Mémoire en réponse à l'avis conforme du Parc naturel marin de l'estuaire de la Gironde et de la mer des Pertuis

Port
Atlantique
La Rochelle

Planche 1 : Emplacement des ouvrages protégés par anodes sacrificielles (source PALR)

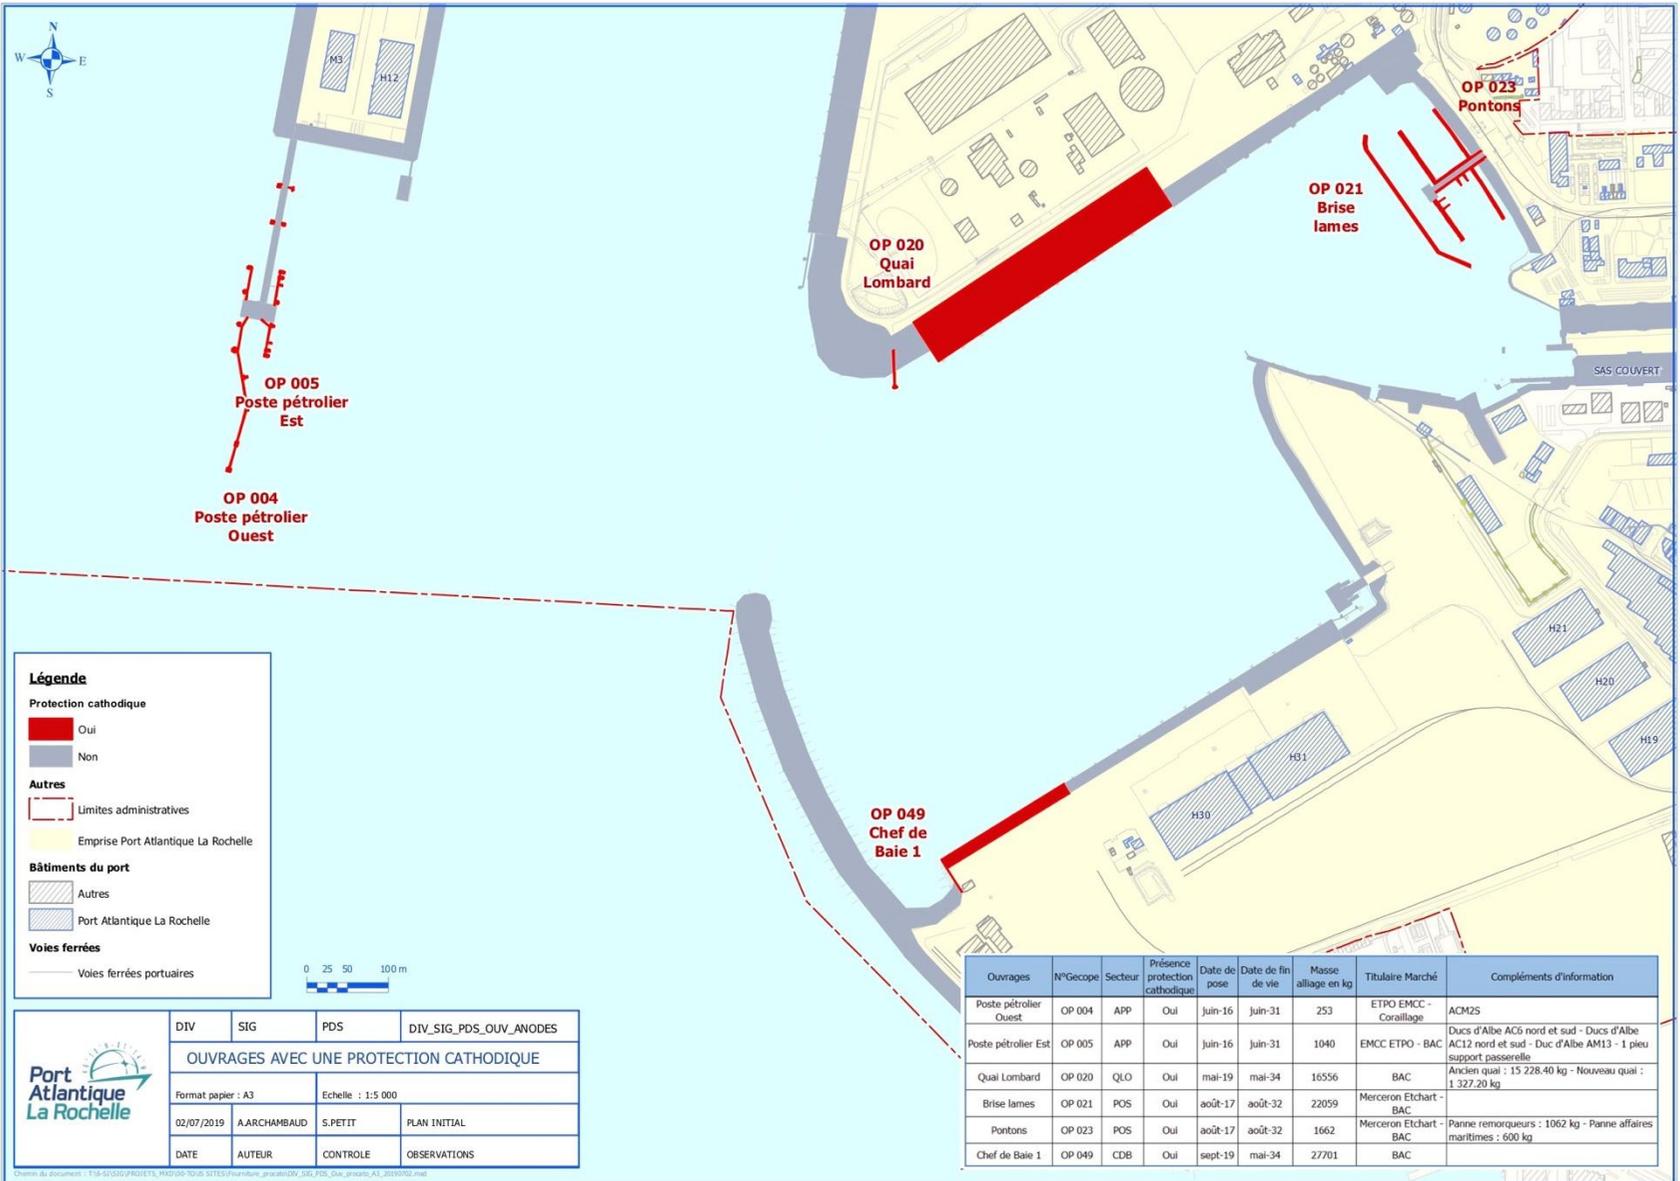
Concernant les anodes sacrificielles permettant de protéger les structures métalliques des quais, le dossier quantifie les apports en éléments métalliques induits par les anodes mises en place dans le cadre du projet. Cependant, le dossier ne précise pas quels sont les apports des anodes déjà en place dans la zone portuaire, ce qui ne permet pas de quantifier la part des apports du projet PH2025 au regard des apports globaux et par conséquent d'apprécier la contribution des nouvelles infrastructures.

Il est donc proposé que soit précisée dans le dossier la part d'apports en éléments métalliques du projet au regard des apports des anodes déjà existantes dans le port.

Actuellement, la masse d'anodes sacrificielles au sein de Port Atlantique La Rochelle est de 69 271 tonnes. Le projet Horizon 2025 vise à ajouter 45,1 tonnes pour le site de Chef de Baie 4 et 70,1 tonnes pour Anse Saint-Marc 3.

Planche 2 : Masse de dépôt maximale atteinte au niveau des habitats Natura 2000 (source PALR)

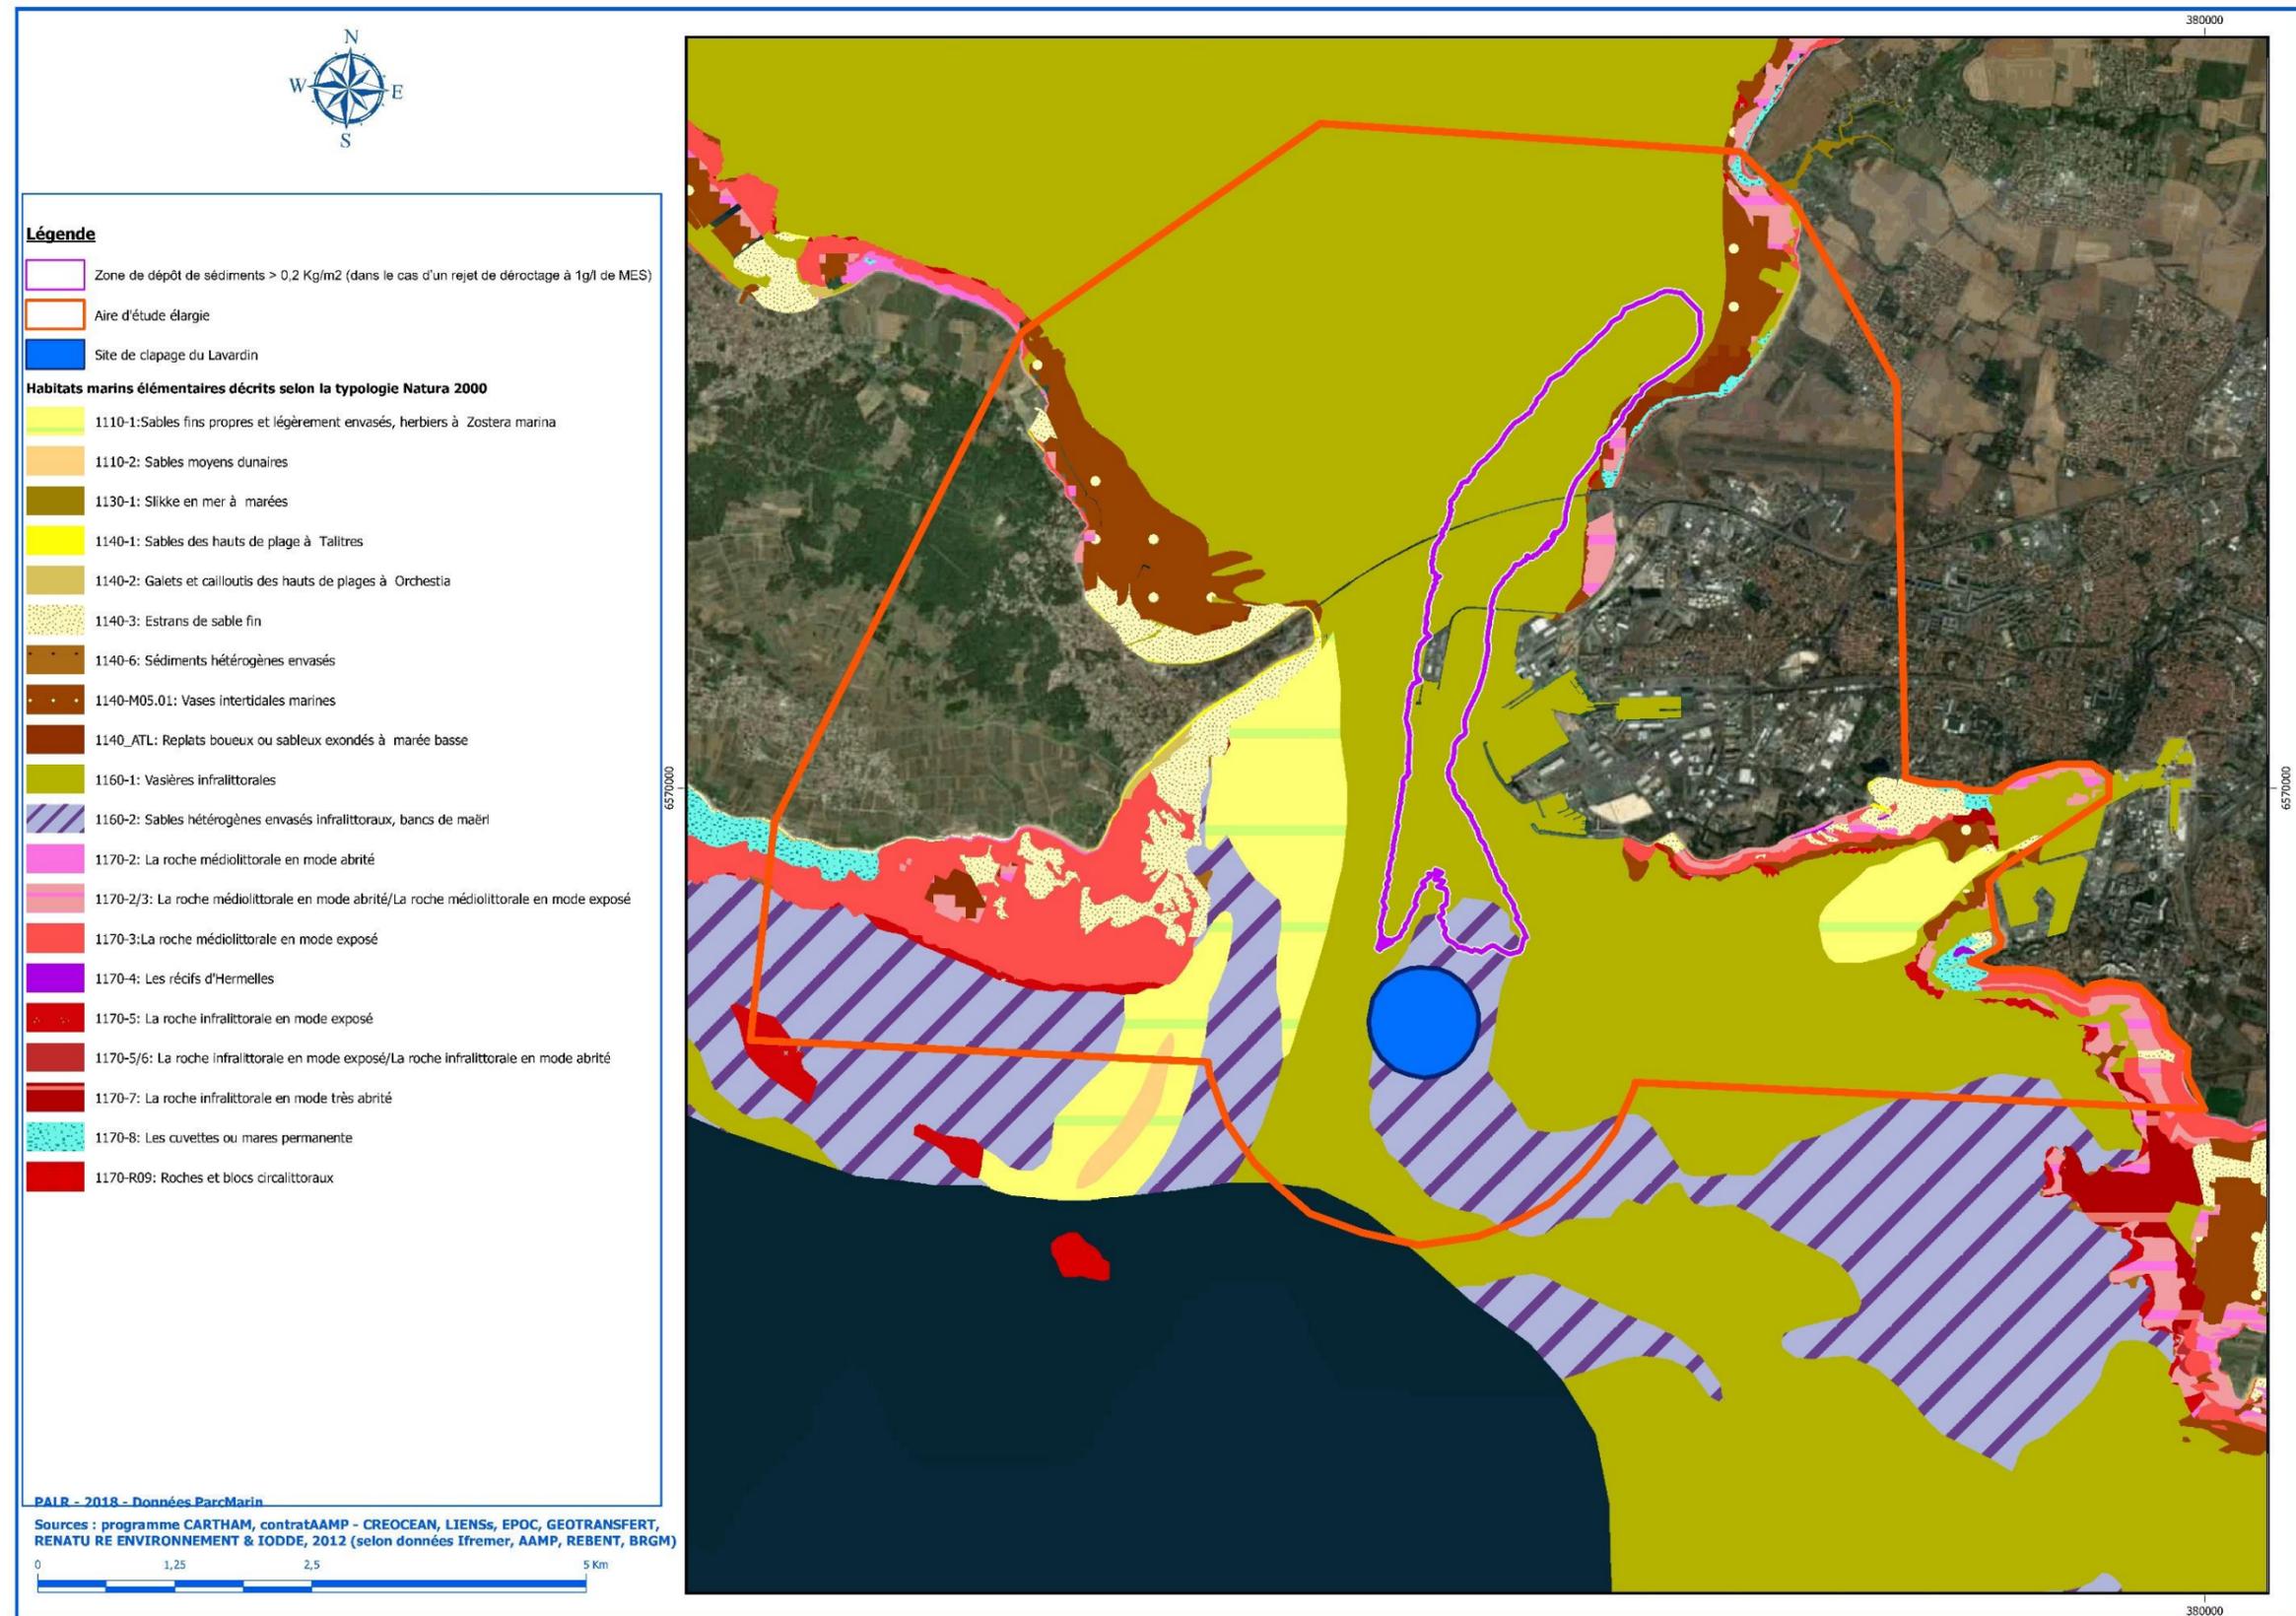
Les autres habitats concernés par un dépôt de particules fines (dépôt inférieur à 1kg/m^2) sont listés dans le dossier, mais l'impact du rejet et de l'apport de particules fines n'est pas précisé.

Il conviendrait de qualifier les impacts sur ces habitats et leurs fonctionnalités. Il est donc proposé que ces précisions soient apportées au dossier.

Par ailleurs, PALR devra suivre le processus de recolonisation des espèces benthiques des habitats concernés par les dépôts induits par le rejet des eaux de ressuyage. Pour ce faire et pour les différents habitats listés au tableau 139, le plan d'échantillonnage devra respecter le protocole BACI (Before After Contrôle Impact) et des mesures de biomasse devront être réalisées.

Dans l'étude d'impact et particulièrement dans le volet « incidences Natura 2000 », les effets étaient principalement analysés sur l'habitat principalement concerné, à savoir l'habitat 1160-1 : vasières infralittorales.

Dans le tableau ci-dessous, l'analyse des dépôts a été étendue à l'ensemble des habitats concernés et classés en deux niveaux d'incidence :

Comme le montre le tableau ci-dessus, l'habitat concerné par un dépôt que l'on peut qualifier de relativement important (>1 kg/m²), est l'habitat 1160-1 : Vasières infralittorales. Ainsi, 3,11 hectares de cet habitat subiront un dépôt supérieur à 1kg/m². Ce même habitat sera également impacté sur une surface de l'ordre de 415 hectares, mais pour un dépôt inférieur à 1kg/m².

Les effets du dépôt des sédiments issus des eaux de ressuyage sur les habitats et leurs fonctionnalités peuvent être considérés comme négligeables. En effet, comme évoqué auparavant, les habitats concernés par un dépôt sont tous déjà constitués de vases ou de sédiments fins (hormis l'habitat « *roche médiolittorale en mode abrité/exposé* », dont les surfaces concernées sont très faibles). Ainsi théoriquement, le rejet des matériaux de déroctage pourrait engendrer un « étouffement » des organismes présents au niveau de ces habitats, toutefois au vu de la nature de ces habitats (présence naturelle de vases ou boues) et de l'hydrodynamisme local, il n'est pas attendu d'effet, autre que négligeable, sur ces habitats. De plus il faut également rappeler que, sur l'ensemble de la période de travaux, le tonnage de sédiments rejeté est faible, puisqu'il s'élève uniquement à 6 300 tonnes.

PALR s'engage toutefois à mener, conformément à la réserve n°2 du Parc Naturel Marin, des suivis au niveau des habitats subtidaux (vasières infralittorales et sables hétérogènes envasés infralittoraux, bancs de maërl) et intertidaux (vases intertidales marines et replats boueux ou sableux exondés à marée basse). Des analyses bio-sédimentaires et géochimiques seront donc effectuées au niveau de chacun de ces habitats à raison d'un échantillonnage avant travaux (T-1), un échantillonnage un an après les travaux (T+1), un échantillonnage trois ans après les travaux (T+3) et enfin un échantillonnage 5 ans après les travaux (T+5). Le suivi biosédimentaire sera conforme au protocole REBENT et comprendra notamment un suivi de la diversité, de l'abondance et de la biomasse.

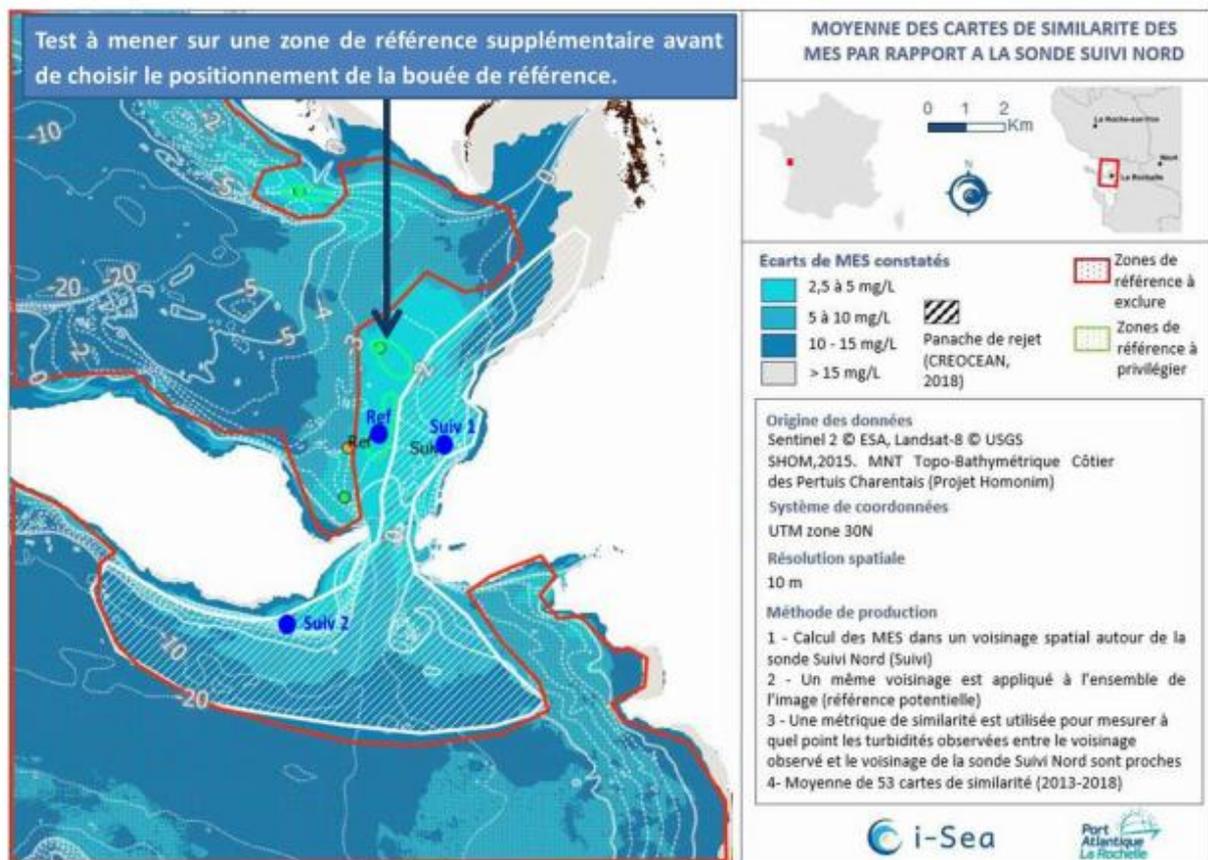
Mise en cohérence de la figure 2 et du texte correspondant

La figure 2 située page 1020 du dossier présente la matrice décisionnelle de gestion du chantier. Le texte précédant cette matrice justifie les niveaux de turbidité retenus pour définir les différentes mesures de gestion du chantier à adopter.

Ainsi : Le niveau N2 (adaptation des travaux) est défini lorsque A (valeur T_s) x B (valeur de l'écart de turbidité entre T_s et T_r) est supérieur à 3 et inférieur ou égal à 8 ;

Le niveau N3 (arrêt du rejet et au besoin de l'atelier de déroctage hydraulique) est défini lorsque A x B est supérieur à 8.

Or, la matrice décisionnelle présente le niveau 3 comme correspondant à AxB supérieur ou égal à 8.

Il est donc demandé de mettre en cohérence le texte avec la matrice pour les niveaux N2 et N3, en gardant la matrice décisionnelle en l'état. Ainsi le niveau N3 devra être défini comme suit « si AxB est supérieur ou égal à 8, le chantier est arrêté » et le niveau N2 comme suit « si AxB est supérieur à 3 et inférieur à 8, le chantier est adapté ».

3.2.3 Mise en cohérence de la figure 2 et du texte correspondant

La MR2 sera corrigée comme suit :

Si $A \times B$ est **égal ou supérieur** à 8, le chantier est arrêté (**N3**)
